改善箇所説明図

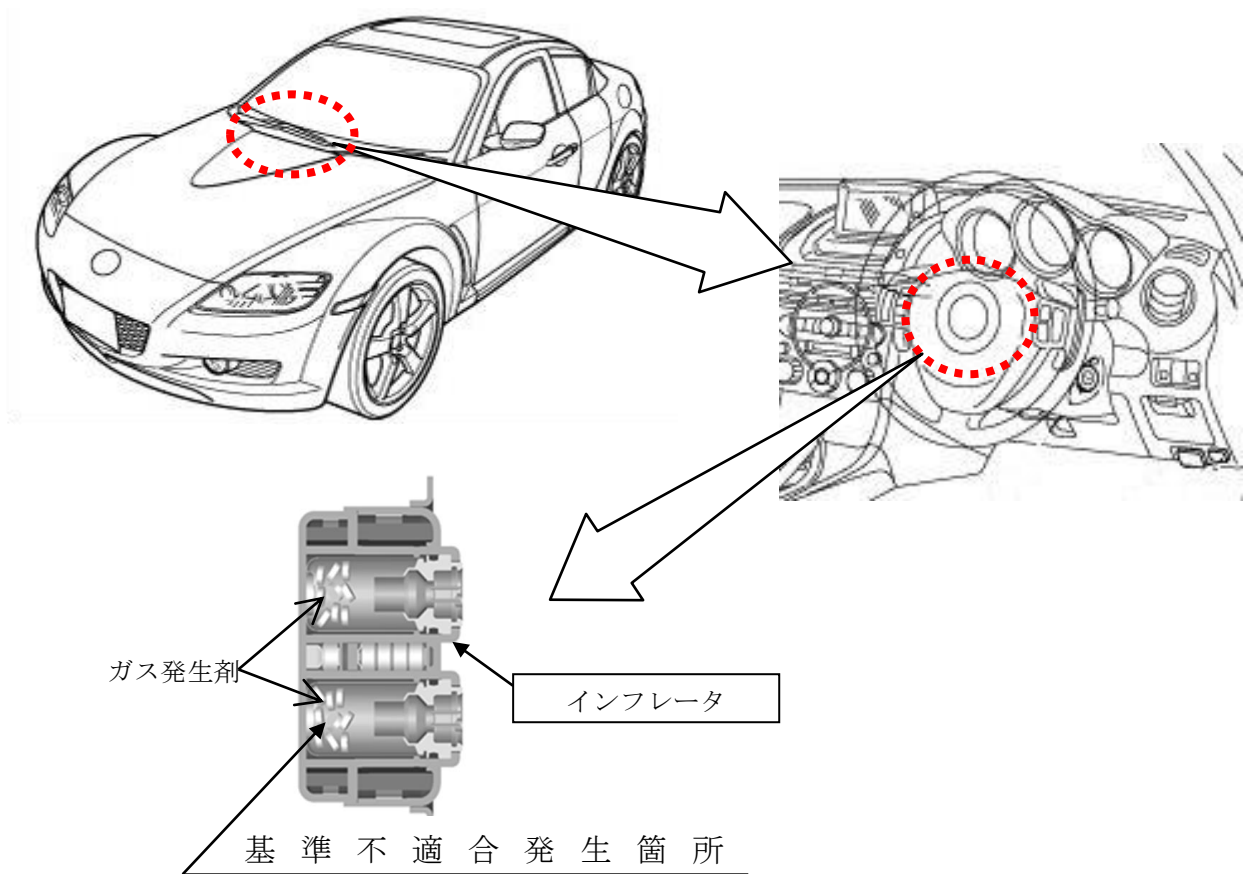
特定の運転者席側エアバッグのインフレーター（膨張装置）において、エアバッグ展開時にインフレーター内圧で容器が破損して構成部品が飛散し、乗員が負傷するおそれがある。

全車両、運転者席側エアバッグのインフレーターを年式の古いものから順次代替品と交換する。なお、代替品の準備に時間を要することから、部品ができるまでの暫定措置として、当該インフレーターを新品と交換する。

識別：RX-8は、右側フロント・サスペンション・タワー・バーのプレートに黄ペンを塗布する。
アテンザは、左側フロント・サスペンション取付け部のプレートに黄ペンを塗布する。
